NOTITIE BEANTWOORDING ZIENSWIJZEN EN AMBTELIJKE WIJZIGINGEN

Ontwerpbestemmingsplan
'herontwikkeling voormalig gemeentehuis
Schijndel'

College B&W 31 augustus 2021
Gemeenteraad 4 november 2021

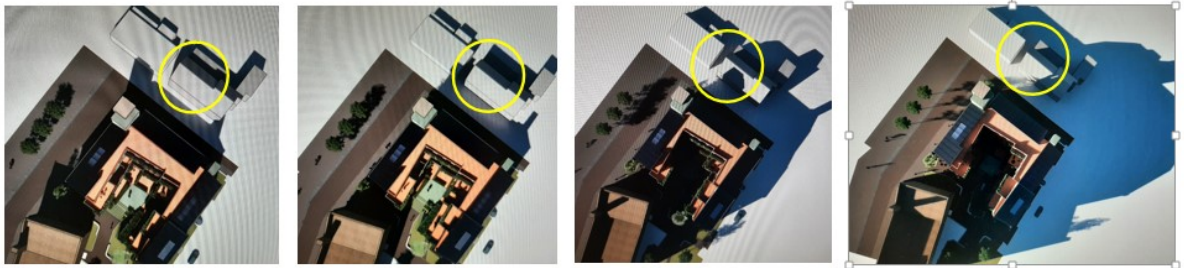
- *1.5 Reclamant vraagt om de afmetingen van het trappenhuis te beperken. De hoogte terug te brengen tot de bestaande hoogte van het pand en de uitbreiding niet buiten het verlengde van de bestaande gevels te realiseren.*

- **Hoogte:** Voor de hoogte van het trappenhuis is, gezien de positie, grotendeels achter de voorgevelrooilijnen aan de zijde van de Markt en Vicaris van Alphenstraat, aansluiting gezocht bij de planologisch maximale bebouwingsmogelijkheden uit het geldende bestemmingsplan. Binnen het momenteel geldende bestemmingsplan 'Centrum 2009' is voor het bebouwingsvlak een bouwhoogte van 15 meter toegestaan. Artikel 16.3 van het geldende bestemmingsplan 'Centrum 2009' kent een ontheffingsbepaling om onder voorwaarden 15% af te wijken van de voorgeschreven maten in het bestemmingsplan. De voorwaarden die hieraan verbonden zijn:

Theoretisch kan dat een maximale bebouwingshoogte opleveren van $15 + 2,25 = 17,25$ meter. De nu opgenomen hoogte ter plaatse van het trappenhuis bedraagt 17,5 meter.

De hoogte van 17.5 meter voor het trappenhuis sluit bovendien aan bij de gewenste esthetische functie van het 'hoekelement'. De markt kent met de expressieve schoorsteen van het oudere deel van het gemeentehuis en het torentje van de kerk twee bijzondere hoogteaccenten. Met een hoogteaccent in de vorm van het trappenhuis als onderdeel van het nieuwere deel van het voormalige gemeentehuis wordt hierbij aansluiting gevonden bij de genoemde panden en wordt de markt esthetisch afgerond.

In het oorspronkelijke plan dat initiatiefnemer heeft ingediend bij de tender uitvraag was het trappenhuis 20 meter hoog met een openbaar uitkijkpunt en de functie bed & breakfast. Dit is mede als gevolg van de reactie van reclamant in het kader van de omgevingsdialoog gewijzigd naar 17,5 meter waarbij zowel het uitkijkpunt als de functie bed & breakfast zijn komen te vervallen. Er rest nu, naast het trappenhuis en lift, een extra verblijfsruimte ten behoeve van één van de appartementen op de derde verdieping.

De voorziene hoogte van 17,5 meter, achten wij, mede gezien vanuit de maximale bouw mogelijkheden op het perceel en de ligging, grotendeels achter de bestaande voorgevelrooilijnen, geen uitzonderlijk grote afwijking en dan ook acceptabel en hebben hierbij alle belangen afgewogen.

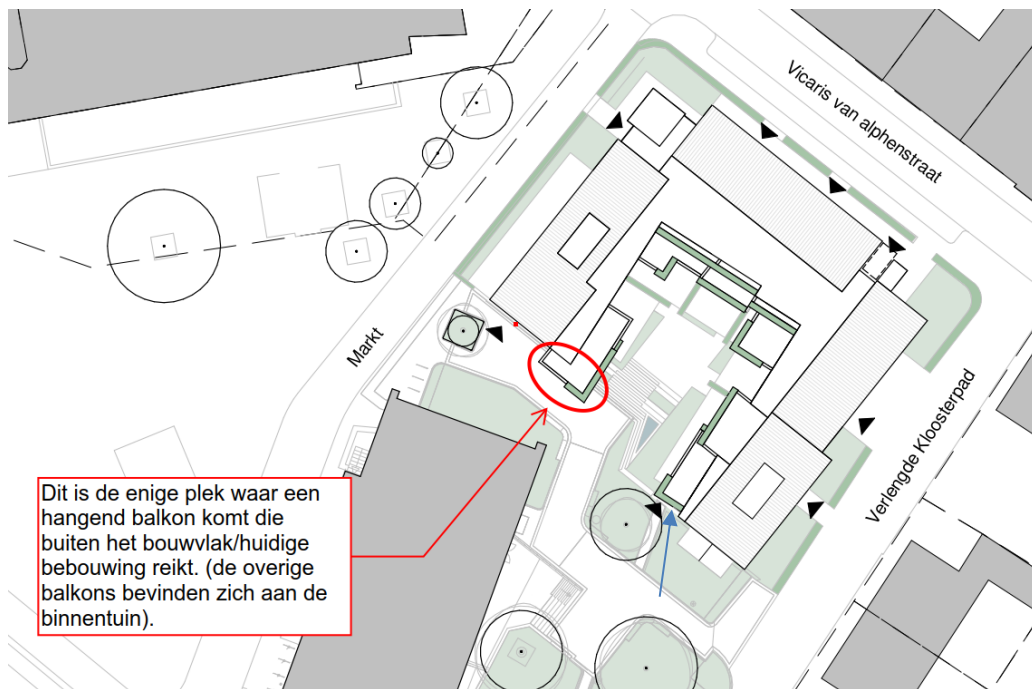
2.4 Reclamant geeft aan dat initiatiefnemer heeft aangegeven voornemens te zijn om te kijken of de Bossche school kenmerken van het huidige gebouw versterkt kunnen worden. Dit staat volgens reclamant haaks op de mogelijkheid die het bestemmingsplan in artikel 3.2.1 lid d van de regels biedt voor het overschrijden van de voorgevelrooilijn ten behoeve van balkons. Reclamant vraagt dan ook om deze regel te verwijderen.

Reclamant merkt tevens op dat op de verstrekte tekeningen/impressies in het kader van de omgevingsdialoog geen sprake was van balkons die twee meter uitsteken.

Initiatiefnemer geeft aan dat op de impressies zoals deze in het kader van de omgevingsdialoog zijn gedeeld dat er een overkragend balkon ongeveer boven de horeca hangt. Tevens geeft initiatiefnemer aan dat artikel 3.2.1. lid d niet tot doel heeft om overal aan het gebouw balkons te realiseren. In zowel de planregels als op de verbeelding zal een aanscherping plaatsvinden als het gaat om aantal balkons, locatie en mate van uitkraging.

Om aantasting van privacy zo veel mogelijk te beperken worden de balkons niet op het Verlengde Kloosterpad georiënteerd maar op de binnentuin/het pocketpark.

Dit neemt niet weg dat reclamant als gevolg van de beoogde balkons minder privacy kan ervaren. Bij aanwezigheid op het balkon dat het dichtst gelegen is bij de woning van reclamant (zie blauwe pijl in bovenstaande afbeelding) kan met moeite (men zal om de hoek moeten kijken) in de woning van nummer 7 gekeken worden. Nummer 9 wordt afgeschermd door het bestaande gebouw. De inbreuk op de privacy achten wij evenwel, gezien de afstand van ca. 35 meter tussen de woning van reclamant, aanvaardbaar en niet onevenredig in verhouding tot de met het bouwplan te dienen doelen. Wel dient reclamant rekening te houden met reguliere openingen en daarmee zicht op de straatzijde en op woning van reclamant. Hierbij kan nog worden opgemerkt dat de invloed van het voorgenomen gebruik (wonen) niet onevenredig meer aantasting van privacy oplevert dan het voormalige gebruik (kantoor). Op een afstand van 11 meter tot de woningen van reclamanten zijn gevelopeningen niet onredelijk. Zeker gezien het feit dat men in een stedelijk omgeving woont, is het acceptabel dat er enige beperking van privacy aanwezig is en dienen reclamanten hier rekening mee te houden. Wij achten dit acceptabel. De gemeente ziet dan ook geen aanleiding om artikel 3.2.1. lid d te laten verwijderen uit het bestemmingsplan maar ziet wel toe op een aanscherping van de planregels als het gaat om het aantal balkons, de locatie en de mate uitkraging. Het bestemmingsplan zal hierop aangepast worden.
